Comune di
San Colombano al Lambro
 Provincia di Milano

Piano di governo del territorio

RELAZIONE ILLUSTRATIVA DEI PARERI, DELLE OSSERVAZIONI E DELLE CONTRODEDUZIONI

Delibera di adozione di PGT

Figura 37 - Stralcio Tav. PR01_3a - PGT adottato

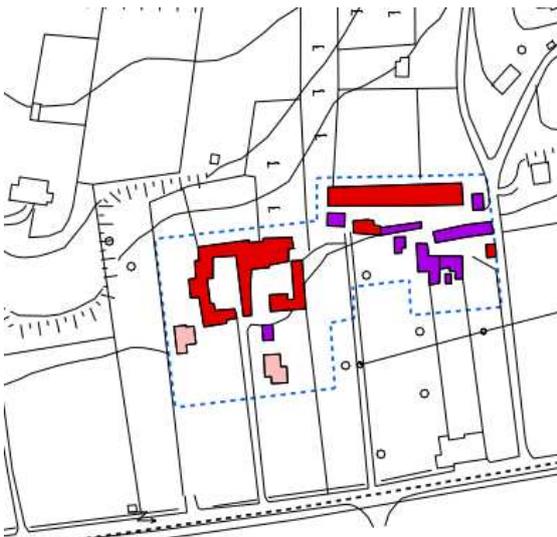
Oggetto: Osservazione 3 PdR
TAV. PR 1_3a
Modifica grafica

Proposta: PARZIALMENTE ACCOLTA; l'edificio ristrutturato viene classificato di "valore documentale".

Azioni svolte: Modificata la tavola PR01_3a

Figura 40 - Stralcio Tav. PR01_3b - PGT modificato

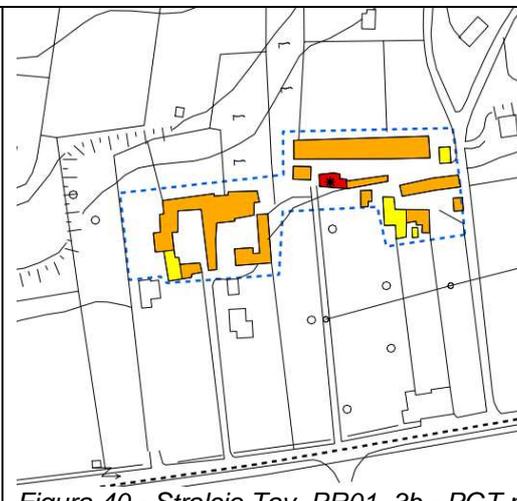
Oggetto ampliato: a. Rettifica del perimetro del centro storico per la Fraz. Coste Cornaggia come quello riportato nella Tav. PR1_1a; b. Si evidenzia un'incongruenza nell'applicazione di quanto riportato nelle Norme di Attuazione (si riporta l'esempio seguente, ma la problematica è rilevabile sull'intero territorio): nella Tav PR 1_3 edifici identificati con valore storico</architettonico (norma di riferimento: 17.4.7 NTA) hanno interventi ammissibili diversi da quelli indicati nella Tav 1_3 b; c. Si chiede il riconoscimento dell'edificio evidenziato in planimetria (colore azzurro) negli interventi ammissibili di ristrutturazione con mantenimento dell'impianto volumetrico.

Azioni svolte: Modificata la tavola PR01_3b

Figura 43 - Stralcio Tav. DP02_2.1 - PGT adottato

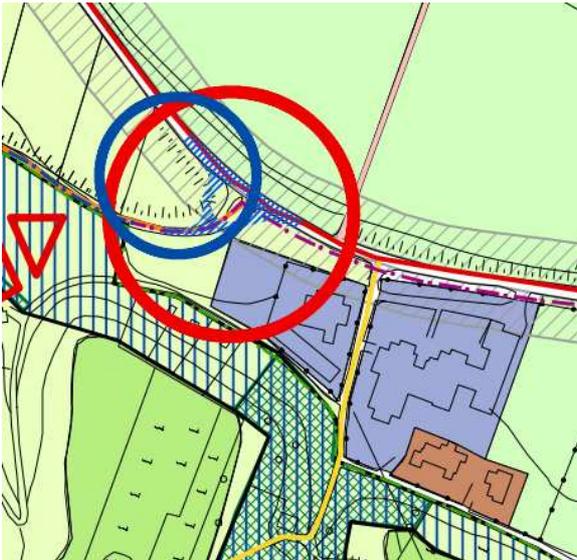
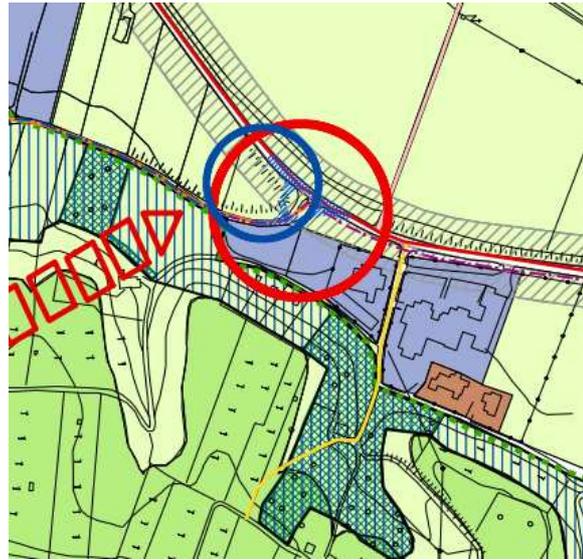
PARZIALMENTE ACCOGLIBILE. La richiesta di modifica della destinazione interessando il PLIS delle Colline e avendo recepito in toto nel PGT tale pianificazione di dettaglio, non risulta accoglibile fatta salvo un preventivo accoglimento di modifica del perimetro del parco e successivo recepimento nell'ambito del PGT con modifica di destinazione urbanistica. Si ritiene peraltro accoglibile e limitatamente alle aree non ricadenti in ambito di PLIS, verificato il parere dell'Autorità Competente per la VAS, circa il basso impatto sotto il profilo ambientale della richiesta stessa.

Proposta: PARZIALMENTE ACCOLTA; viene cambiata la destinazione in ambito produttivo del solo terreno distinto in catasto al foglio 6 mappale 669 non ricadente nel PLIS.

Azioni svolte: Modificate le tavole DP02_2.1, PR01_1a, PR01_1b e PR01_2

Figura 49 - Stralcio Tav. DP02_2.1 - PGT adottato

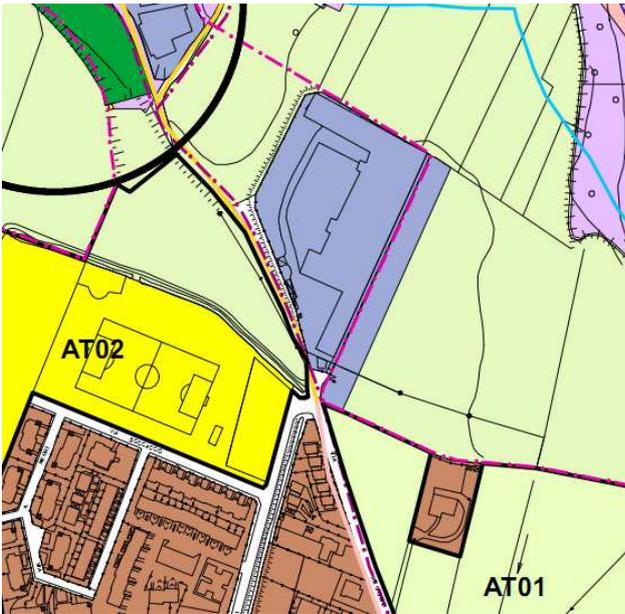
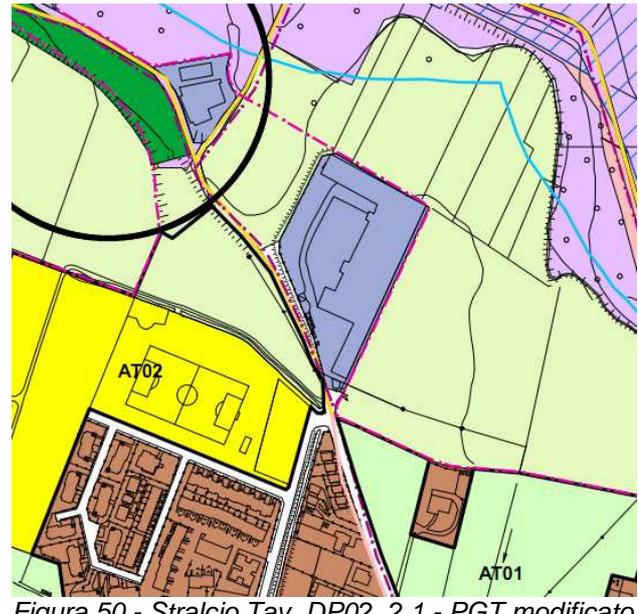
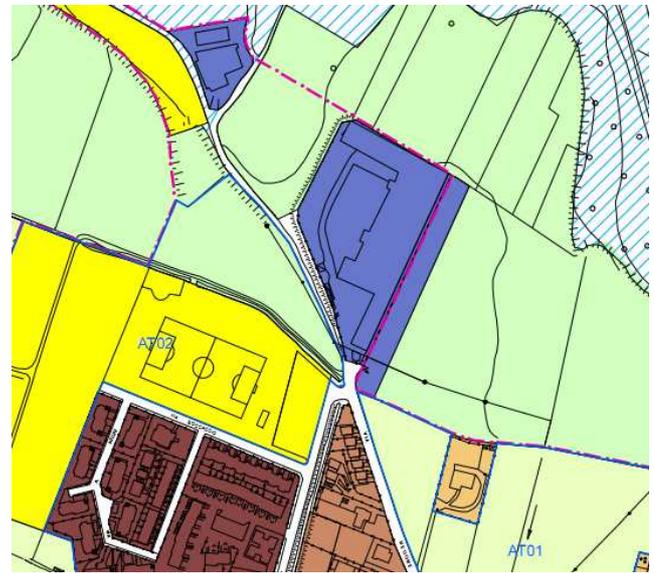
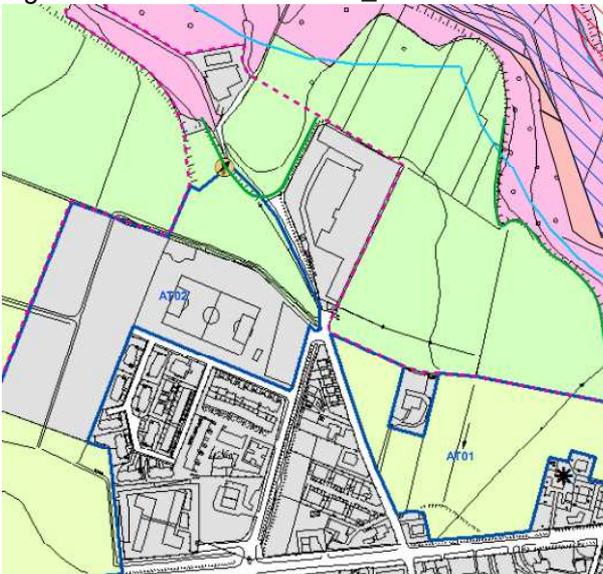
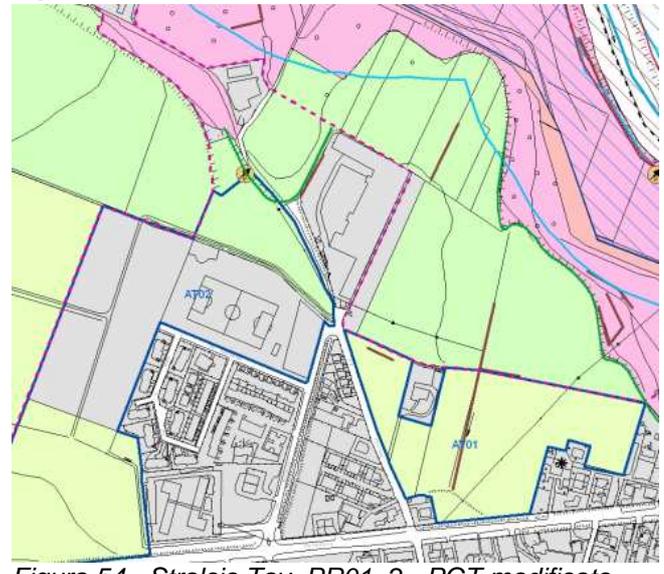
Oggetto: Modifica destinazione in "Ambito produttivo/artigianale consolidato"

Proposta: ACCOLTA;

Azioni svolte: Modificate le tavole DP02_2.1, PR01_1a, PR01_1b e PR01_2;
